KYSTVERKET

Dato:
16.04.2018

Tilsvaer ny molo i Mehamn - driftsmessige konsekvenser for Hurtigruten - Gamvik kommune

Dybder Mehamn

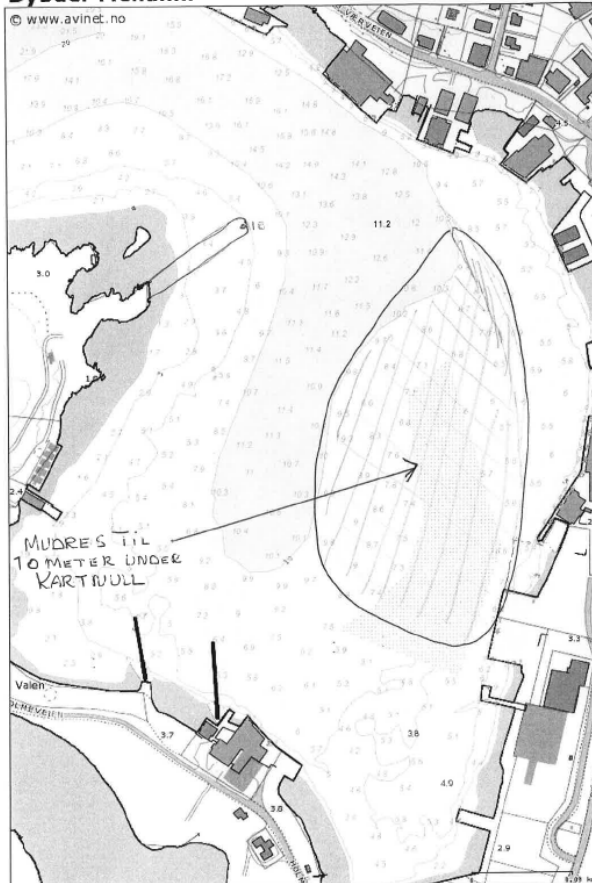
- **BERLEVÅG:** Hvis molo fra Trønderneset ikke trekkes lengre mot øst enn en linje fra Vardneset grønn blink og rettviseende nord vil den ikke være til hinder for hurtigruta.
- **MEHAMN:** Vedlegger skisse over indre havn, med skravering over området vi ønsker utdypet til 10 meter under sjøkartnull. Dette hvis ny kai blir anlagt på dagens industrikai, da må en ha dybde langs land på Nordsiden til å foreta en slakk sving rundt indre molo med tilstrekkelig fart.

Ny molo Hamneset i Mehamn - Orientering til Hurtigruten mars 2014

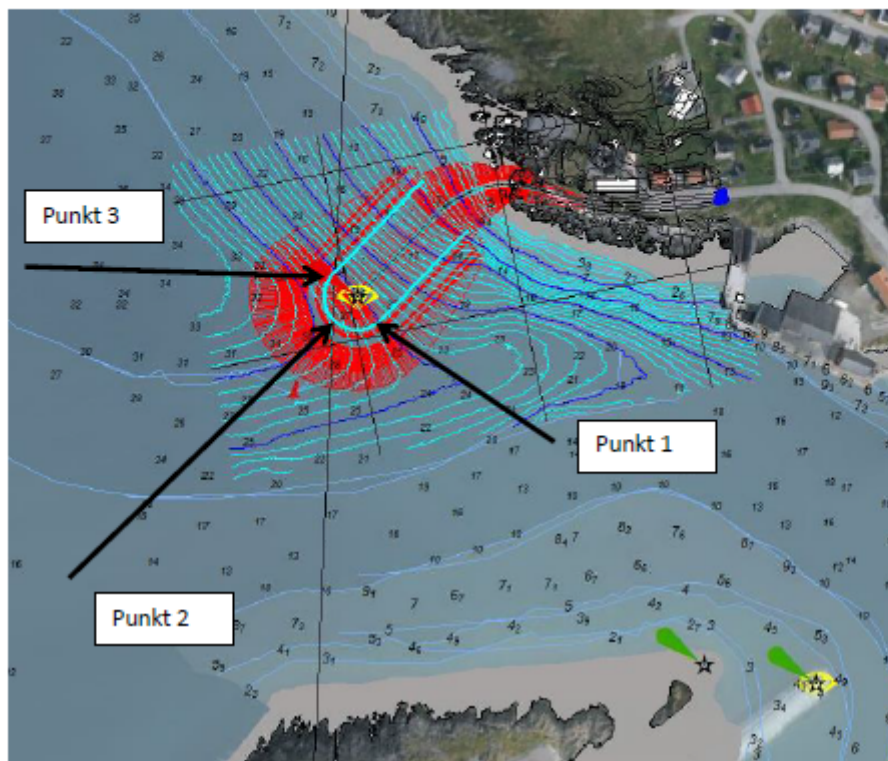
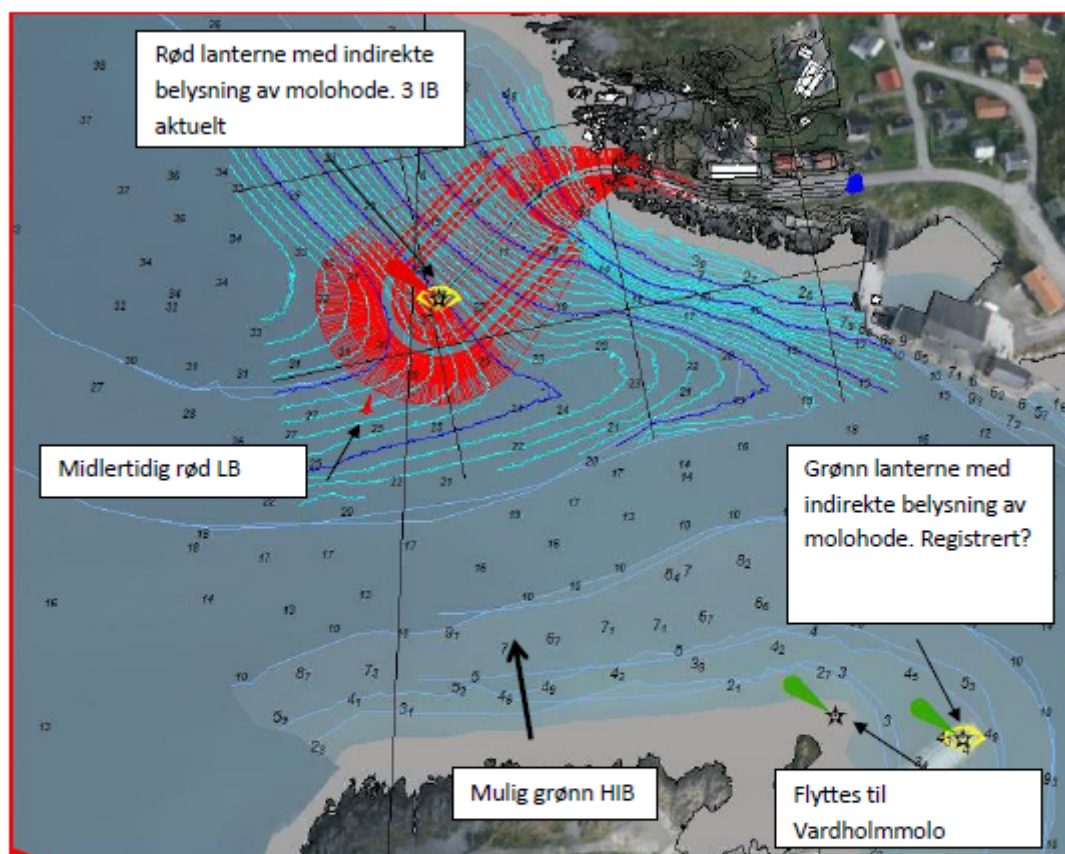
Molo Hamneset. Blå linje er utbredelse ved – 8 m LAT

Molo Hamneset vil være en tradisjonell rausmolo med støttefyllinger opp til – 8 m LAT (utenfor den blå linja, bred flate uten farge). Utbredelsen under dette er stor pga stort dyp.

Det er planlagt tradisjonell belysning av molohodet med lanterne, men med ekstra IB for god belysning.

Hvis det bedrer innseilingen, er det også mulig å etablere en HIB på motsatt side av moloen som et ekstra støttepunkt.

Tilgjengelig bredde er ca 130 m ved – 10 m LAT og ca 150 m ved – 8 m LAT. Farledsnormalen opererer med 6xB ved sving, for Finnmarken (21,5 m) vil dette gi 129 m.

I anleggstiden vil det bli plassert en rød LB i forlengelsen av ny molo (Samme prinsipp som i Honningsvåg), som vist på tegning. Denne kan flyttes innover etter hvert som dyp underfylling blir ferdig.

- **MEHAMN** Befaring av havna viser at en ytre molo mellom Hamnneset lykt og Nordkynterminalen ikke vil være til direkte hinder for innseiling til havna. En bør og må holde god høyde for å gå klar bergene vest for Nordkynterminalen. Dette forutsetter at molohodet på ytre molo blir godt opplyst, med blink og indirekte belysning. Indre molo (G100) er ikke til direkte hinder ved anløp av Nordkynterminalen, men vil være det hvis skipene må inn på indre havn for å snu, event. hvis ny terminal etableres på industrikaia, slik signalene tilsier. Avstand over til Polarkaia er ca.100 meter, skipet ligger i babord sving ved passering av molo, samtidig som en viss fart må opprettholdes. For å oppnå bedre manøvrerom bør indre havn mudres nes til 10 meters på LW. Marginene er små ved kuling fra SW eller V – noe som kan medføre sløyfing av anløp.

Emne: Ny avkortet molo Mehamn A60

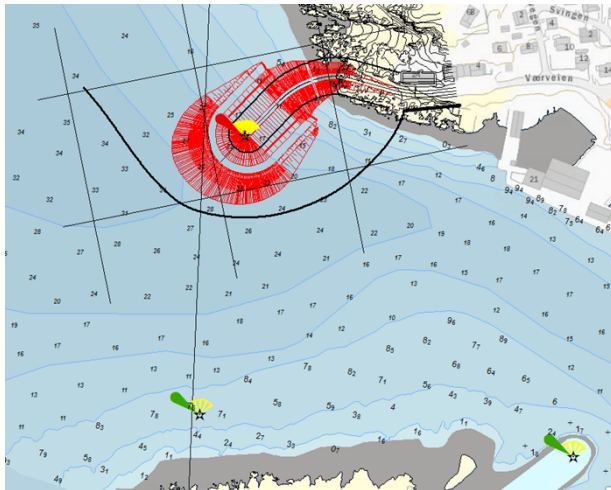
Viser til telefonsamtale tidligere i sommer. Her har vi kortet ned moloen med over 30 m, ellers likt plassert. Det nye molohodet beskrives av 3 punkter i vannlinjen ved LLV:

Nedenfor er den nye plasseringen illustrert. Hvis vi klarer å få på plass et lunsjmøte førstkommande mandag i Honningsvåg om bord, ville det ha vært fint å kunne diskutere litt omkring denne løsningen.

Ny molo Hamneset i Mehamn Orientering til Hurtigruten oktober 2014

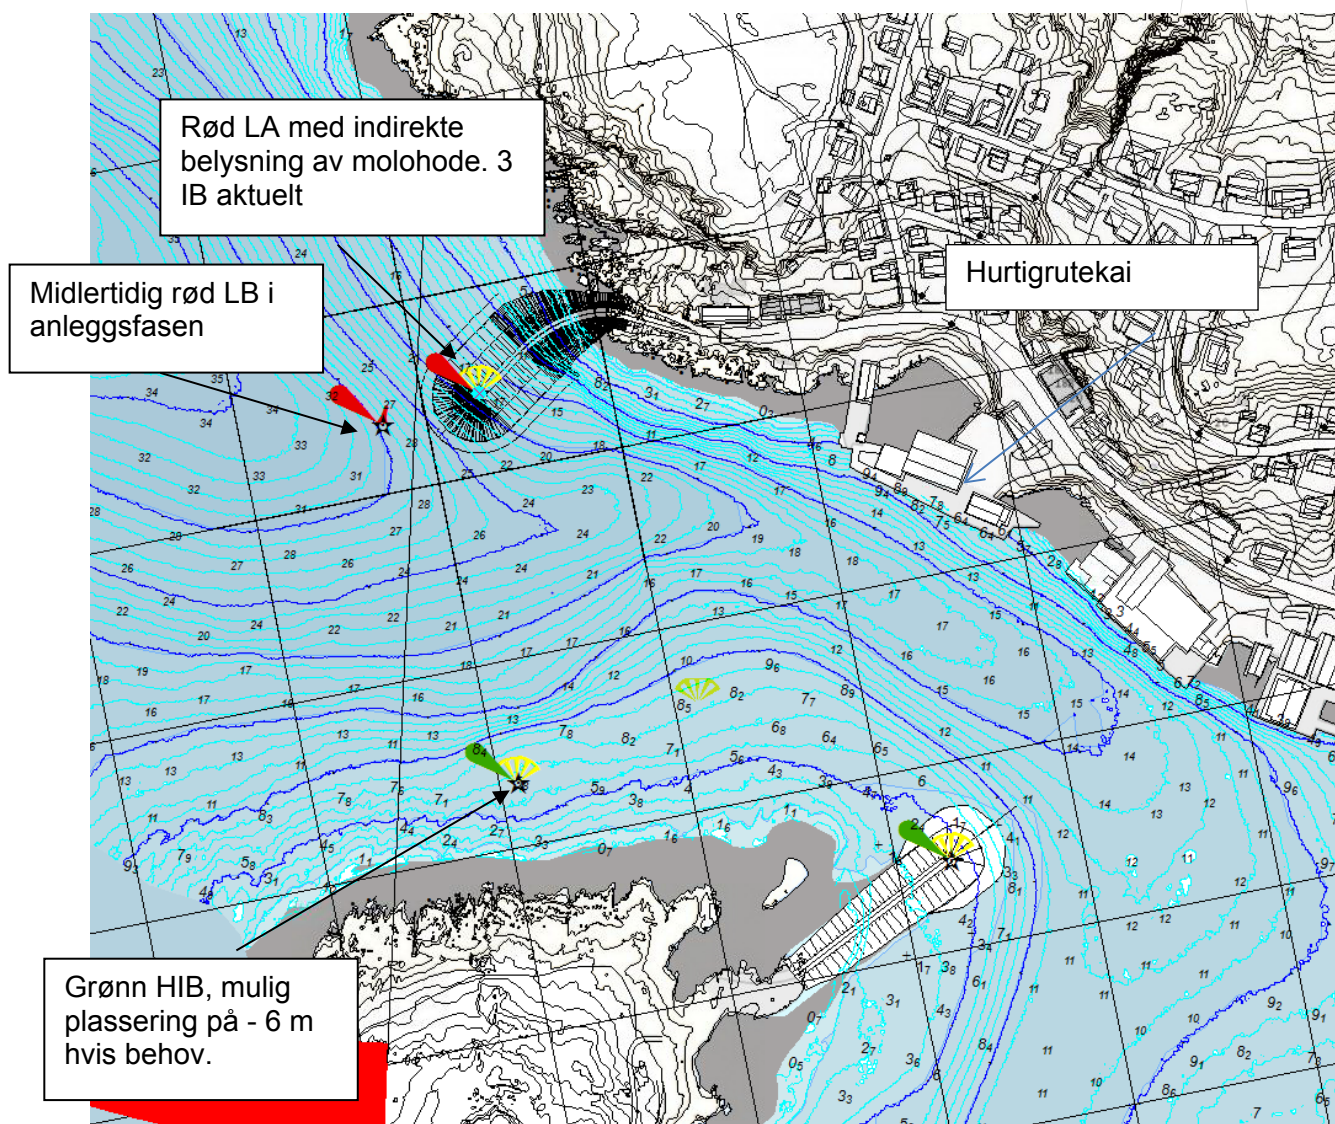
Utbredelse molo A60 ved -8 m LAT. Permanent merking. Avstand mellom HIB og molo ved -8 m er ca 200 m.

HIB på motstående vil gi et godt referansepunkt for Vardholmen, som i dag er dårlig radarland og langgrunt. Etablering av molo vil medføre trafikk nærmere Vardholmen, og risikoen analysen avdekket at motstående HIB vil bidra til sikrere innseiling.

Molo Hamneset vil være en tradisjonell rausmolo med støttefyllinger opp til – 8 m LAT. Utbredelsen under dette er stor pga stort dyp. Underfyllingen framgår ikke av tegningen. Det er planlagt tradisjonell belysning av molohodet med lanterne, men med 3 stk IB for god belysning.

Hvis det bedrer innseilingen, er det også mulig å etablere en HIB på motsatt side av moloen som et ekstra støttepunkt.

Tilgjengelig bredde er ca 200 m ved – 8 m LAT. Farledsnormalen opererer med behov på 6 x B ved sving, for Finnmarken (21,5 m) vil dette gi 129 m.

I anleggstiden vil det bli plassert en rød LB i forlengelsen av ny molo (Samme prinsipp som det var i Honningsvåg), som vist på tegning. Denne kan flyttes innover etter hvert som dyp underfylling blir ferdig.

Alle er entydige på at moloen ikke vil bidra positivt for vår del. Under gode værforhold vil den kun være et problem for MS Lofoten som blir avhengig av å snu for å komme seg ut. Men i sterk vind på er det uheldig av vi må gjøre en S-sving når vi skal inn og ut. Eventuelle tiltak på indre havn for å gjøre det enklere å snu inn på havnen vil avhjelpe noe. Grønn HIB på Vardholmen er positivt for referansene. En overrett på indre havn vil også bidra positivt.

Men konklusjonen fra vår side er at man må påregne noe lavere regularitet under dårlige værforhold.
